製品仕様変更に伴うお知らせ

1. 対象製品

- GT WING 汎用タイプ
- GT WING 車種専用タイプ
- GT WING ステー / 台座　単品

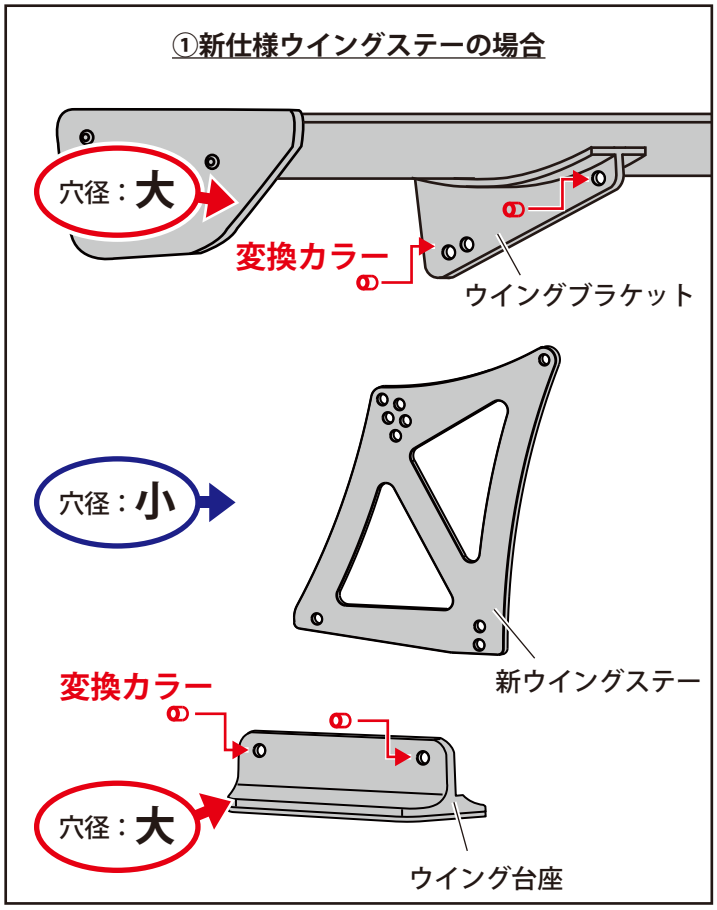
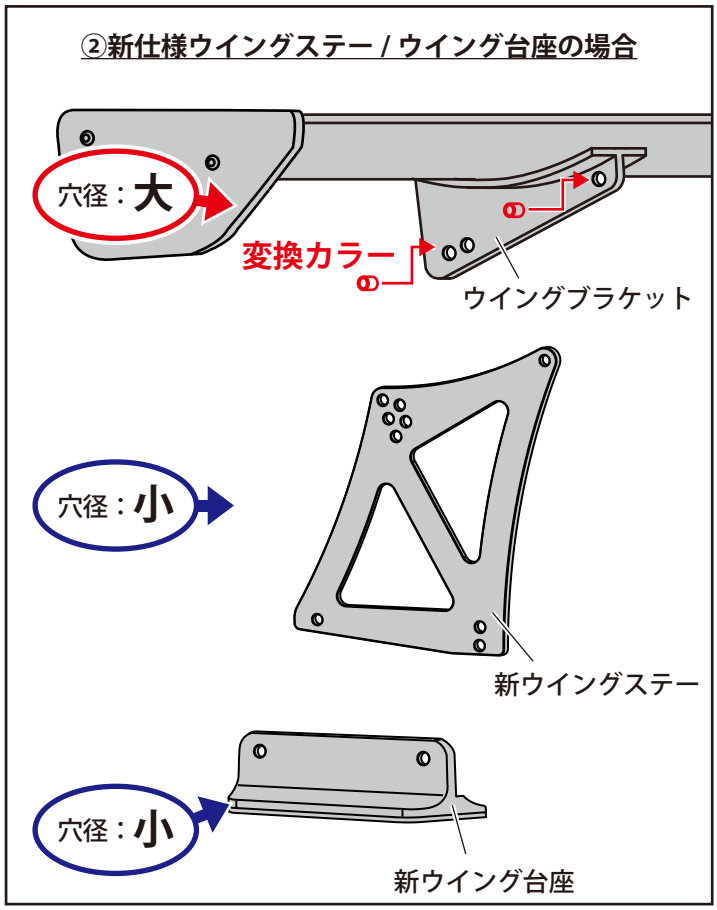
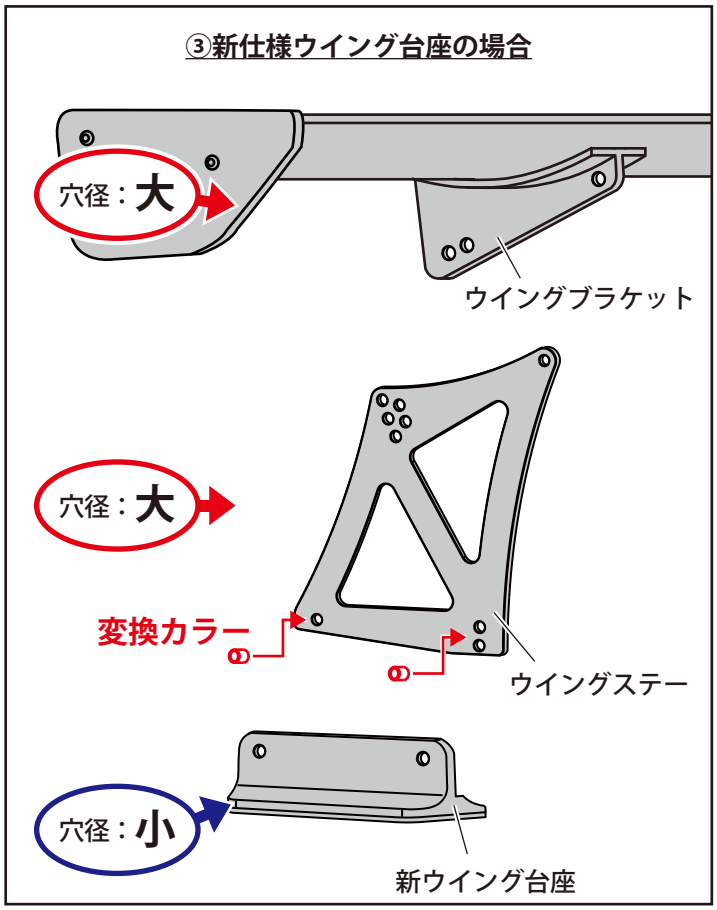
GT WING 本体 / ステー / 台座の設計変更により締結部が小径穴へ順次切り替わります。従来の大径穴と設変後の小径穴の組合せとなる場合は、付属の変換カラーを用いて締結します。
